改善箇所説明図

不具合の内容

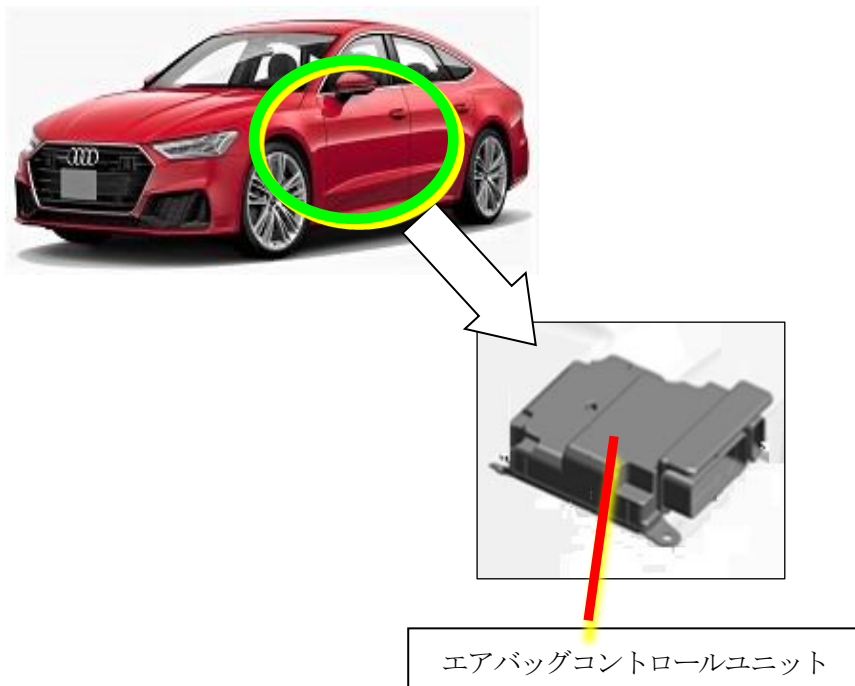
注： は、プログラム書き換え部を示す。

エアバッグコントロールユニットのプログラムが不適切なため、助手席側エアバッグ展開時に過度の展開力が発生することがある。そのため、衝突時に乗員が負傷するおそれがある。

全車両、エアバッグコントロールユニットのプログラムを対策プログラムに書き換える。

識別：車両識別プレートの下側に、青色で直径5mm程度のマークを塗布する。
